Si invia una relazione riguardante le criticità dell'area del Torrente Caramagna, interessata dal progetto di attraversamento dell'infrastruttura denominata "S.S. 1 AURELIA - VARIANTE ALL'ABITATO DI IMPERIA".

ALLEGATO TECNICO – RELAZIONE SULLE CRITICITÀ IDRAULICHE DEL SITO DI INTERVENTO DELLE OPERE RELATIVE ALLA NUOVA VIABILITÀ "AURELIA BIS" INSISTENTI NELLA VALLE DEL TORRENTE CARAMAGNA A IMPERIA RIFERITA ALLA S.S. 1 AURELIA – VARIANTE ALL'ABITATO DI IMPERIA

1 ° LOTTO FUNZIONALE [rif. Numero Pratica V289b]

RELAZIONE SULLE CRITICITÀ IDRAULICHE DEL SITO DI INTERVENTO DELLE OPERE RELATIVE ALLA NUOVA VIABILITÀ "AURELIA BIS" INSISTENTI NELLA VALLE DEL T. CARAMAGNA A IMPERIA

Grafico nr 1 – Planimetria opere di progetto Aurelia Bis nella valle del t. Caramagna

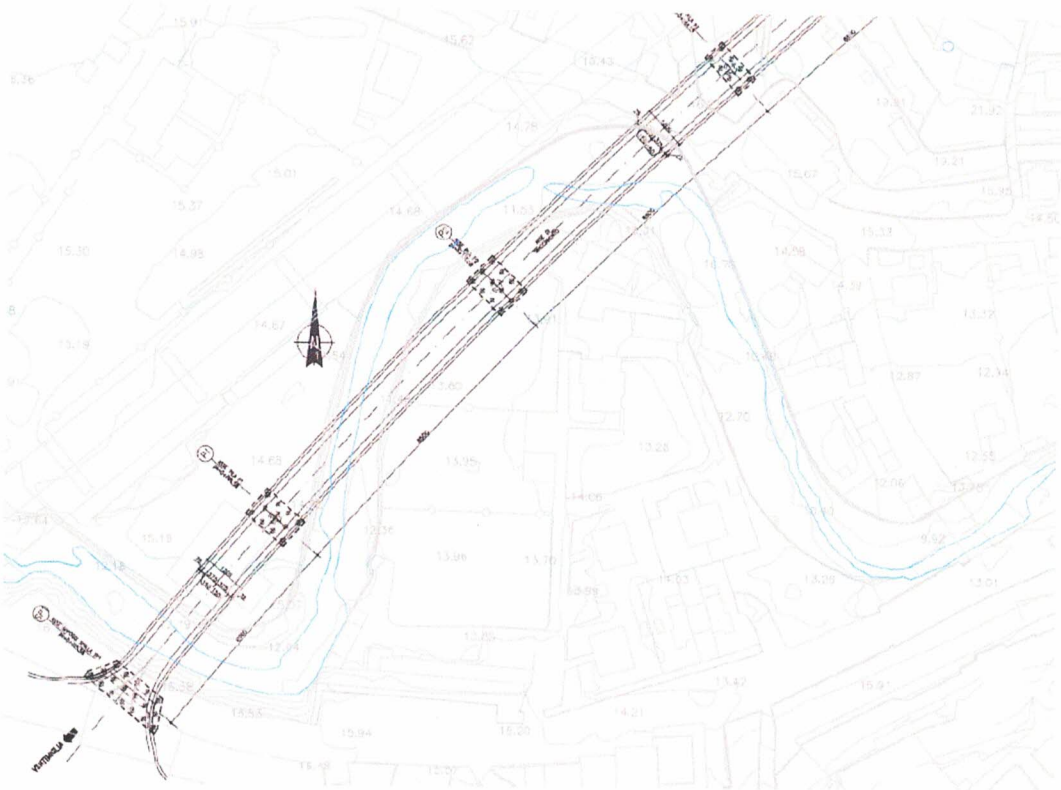
La zona di insistenza delle strutture dell' Aurelia Bis nel vallone di Caramagna a Imperia è ubicata in un tratto di fondovalle caratterizzato da un andamento prevalentemente meandriforme del torrente. A causa di tale conformazione morfologica tali opere stradali attraversano il torrente in diversi punti mediante la costruzione di un viadotto le cui pile poggiano nelle zone limitrofe all'alveo (v. planimetria seguente).

Infatti tali pile risultano limitrofe all'alveo attivo del torrente ed inserite all'interno della fascia fluviale duecentennale (v. grafico nr 1 e 2). Ciò comporta che in caso di alluvione e conseguente esondazione del torrente esse costituiscono uno sbarramento al movimento esondativo determinando rigurgiti localizzati della corrente con conseguente erosione spondale e/o possibilità di deviazione dei volumi d'acqua esondanti. In tale situazione potrebbero quindi verificarsi innalzamenti localizzati del livello dell'acqua (con conseguente aggravio della situazione attuale) e/o deviazioni del flusso in aree che allo stato attuale non sarebbero interessate dall' esondazione. Il progetto depositato dai tecnici ANAS non ha analizzato tale problematica risultando pertanto **carente di studi specifici in grado di dimostrare il non aggravio del rischio idraulico dell'opera** di progetto rispetto alla condizione attuale.

Grafico nr 2 – estratto da Piano di Bacino t. Caramagna – Fasce fluviali - Zona di insistenza del viadotto Aurelia Bis

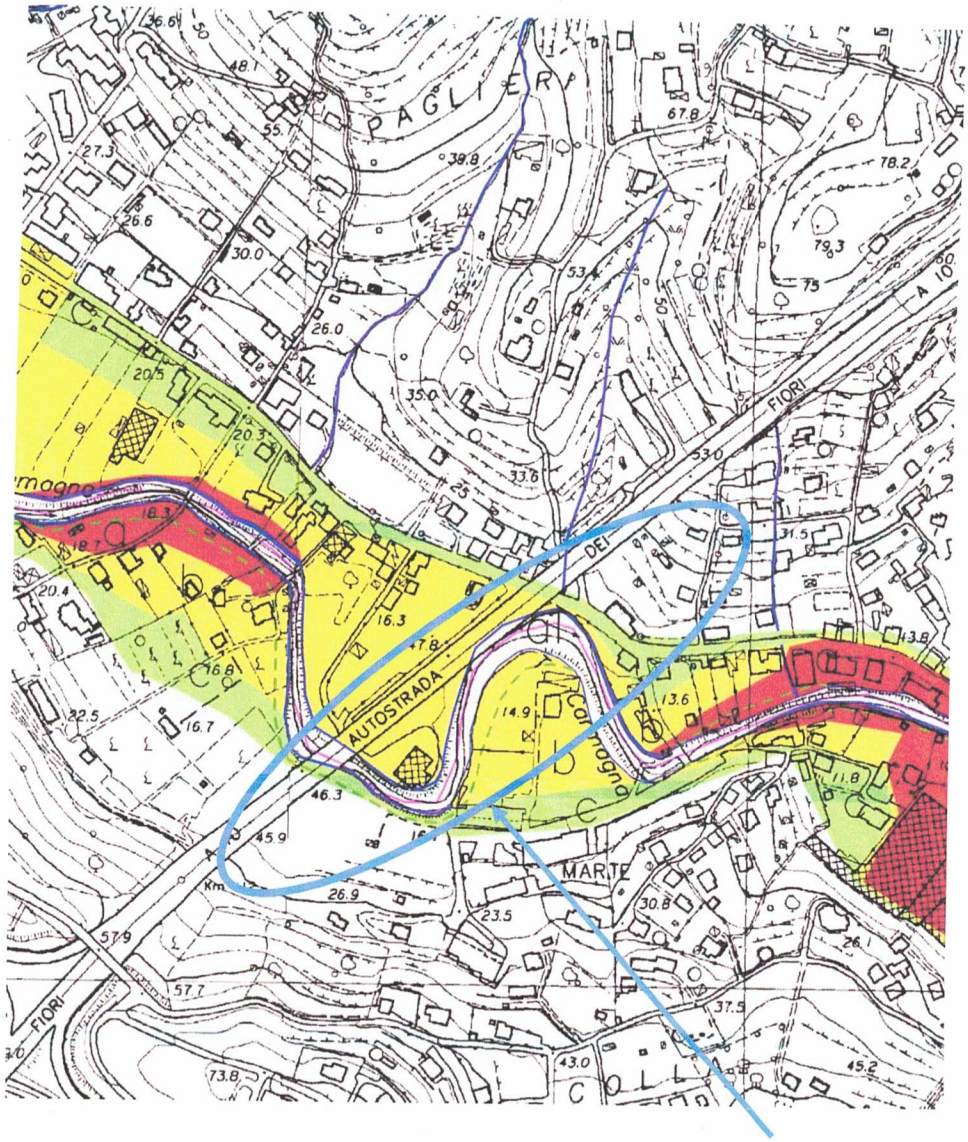
Il Piano di bacino del t. Caramagna individua nella suddetta zona un' ampia fascia di area esondabile con tempo di ritorno duecentennale o superiore; ossia il torrente Caramagna nella zona di intervento presenta una forte tendenza all'esondazione , tale da interessare le aree di insistenza delle pile dei viadotti.

foto nr 1 – alluvione 1981 zona Marte /Caramagna – evidenza di cedimento delle arginature a secco presenti in zona

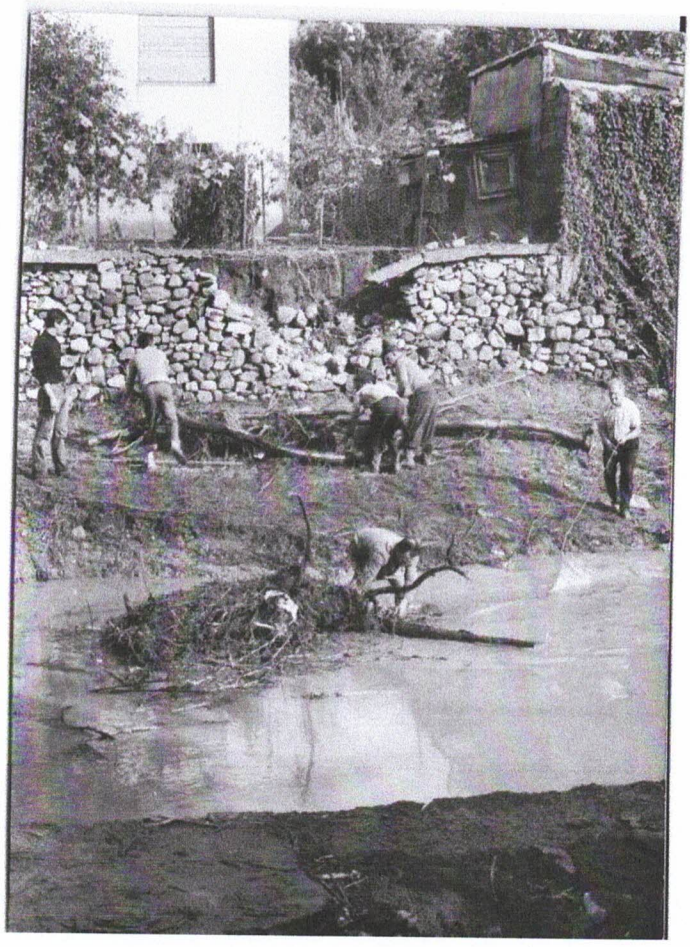
Si evidenzia peraltro la gravità dello stato esondativo della situazione attuale che qualora aggravato dalla condizione progettuale potrebbe generare notevoli danni a cose e persone. A tal proposito si evidenzia l'esondazione occorsa negli anni '80 del secolo scorso nella zona , come ben documentato dalle seguenti immagini storiche.

Alla luce della gravità dello stato esondativo documentato dalle precedenti foto risulta pertanto maggiormente necessario redigere uno studio idraulico dettagliato in grado di dimostrare inequivocabilmente l'assenza di aggravio di rischio idraulico. Inoltre dalla foto nr 3 si evidenzia l'effetto erosivo legato alla costruzione di pile insistenti nelle aree esondanti del tratto di torrente Caramagna in questione ; infatti le pile riportate nella suddetta foto (viadotto dell'autostrada dei fiori) risultano ubicate in zone del tutto analoghe a quelle del progetto dell'Aurelia bis , ossia anch'esse insistenti nelle aree perifluviali allagabili del t. Caramagna. Durante l'esondazione del 1981 tali manufatti hanno causato un intralcio al libero deflusso della corrente che, limitata volumetricamente nel suo deflusso, ha incrementato il potenziale erosivo scalzando il piede delle arginature e causando la rottura degli argini (v. anche foto nr 1) .

Grafico nr 3 – Carta degli interventi t. Caramagna - Ubicazione area oggetto di intervento Aurelia bis

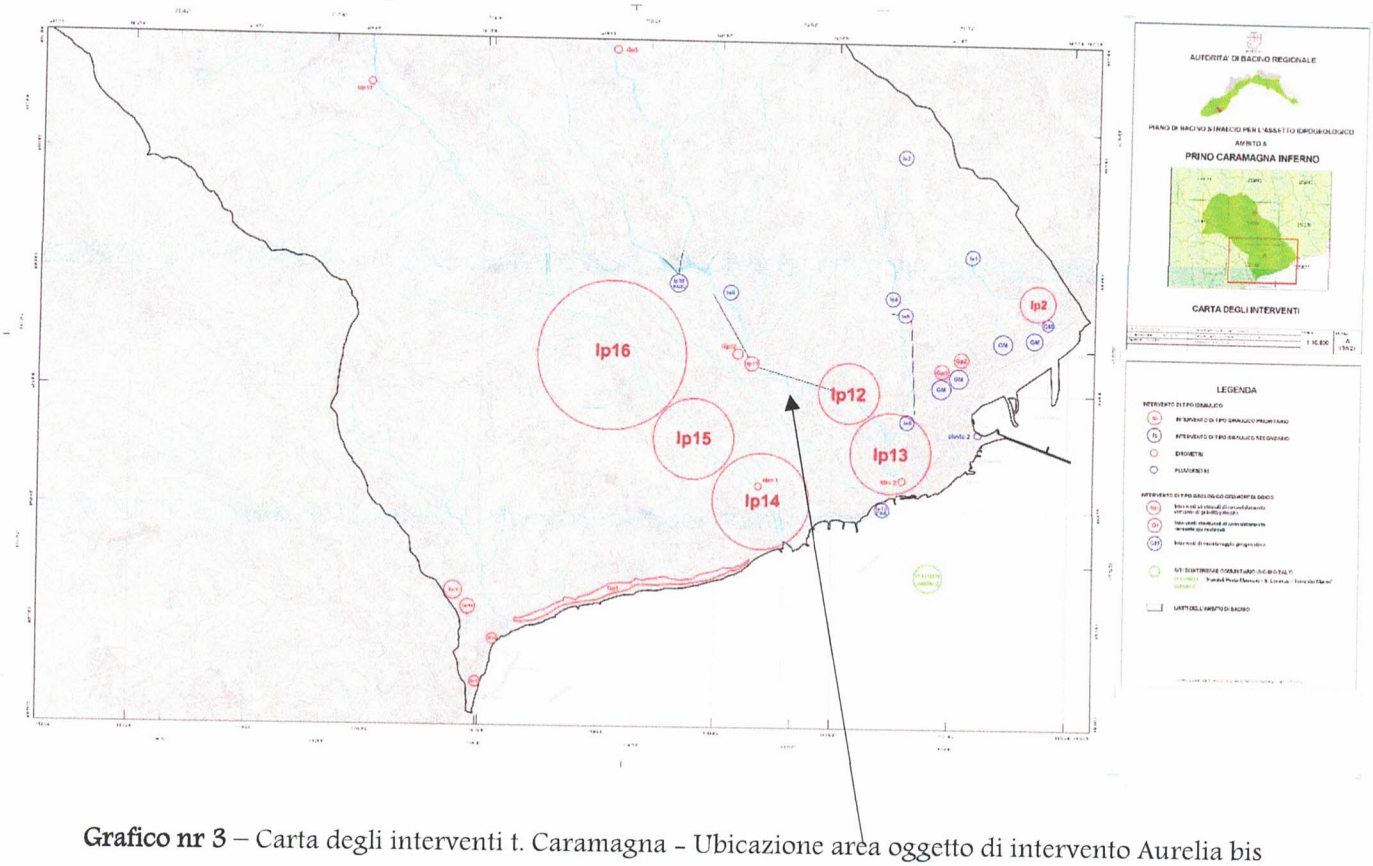
Infine si riporta la seguente " Carta e piano degli interventi " del t. Caramagna contenuta nell'omonimo piano di bacino da cui si evince che la zona, considerata ad alto rischio, dovrebbe essere preventivamente interessata da interventi di carattere risanativo spondale .

In particolare gli interventi previsti nella zona - interventi IP11 e IP12 - riguardano la realizzazione di allargamenti d'alveo e difese spondali , interventi che però nella zona di insistenza del tracciato dell'Aurelia Bis non sono stati mai realizzati. La situazione idrodinamica del paraggio risulta pertanto analoga a quella evidenziata nell'alluvione dle 1981 presentando allo stato attuale le medesime criticità; su tali criticità si inserisce il progetto dell'Aurelia bis che senza adottare accorgimenti tecnico costruttivi di salvaguardia idraulica e men che meno opere di salvaguardia idraulica conformi a quanto prescritto dal Piano di bacino , ripropone le stese tipologie costruttive del passato già dimostratesi inadeguate o peggio aggravanti della situazione esondativa.
